品番	TK 51A1X B	品名	台付シングル13 (イオン水生成器) (シャワー・ソフト) (台所)	2 / 4
----	------------	----	------------------------------------	-------

金具補修品注意情報	C_0029
-----------	--------

件名	シングル本体部交換時の注意事項
----	-----------------

対象製品	TK51-1XB,TK51-1RXB,TK51-1SXB,TK51A1XB,TK51A1RXB
------	---

延長用フレキホース

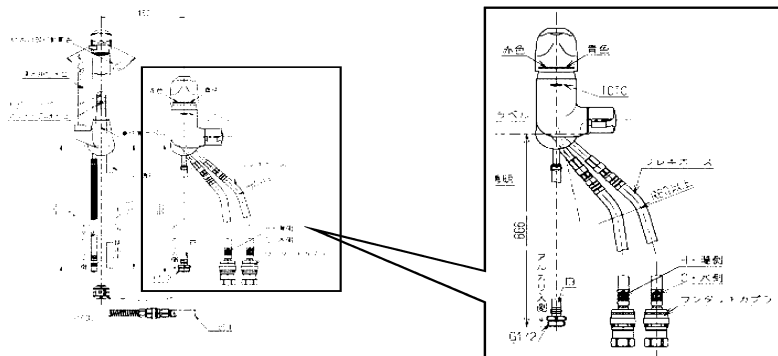
対象製品におきましては、 で囲われたシングル本体部交換の際は、給水ホースが既存止水栓に届かないため、延長用のフレキホースを追加で手配が必要です。

その他、シャワーホースとの接続部材が合わせて手配が必要です。

また、アルカリ入側の寸法が 866mm⇒1800mm に長くなります。(ご使用には問題はありません)

シングル本体部、フレキホースの品番、その他接続部材の品番につきましては、Q&Aにてご確認ください。
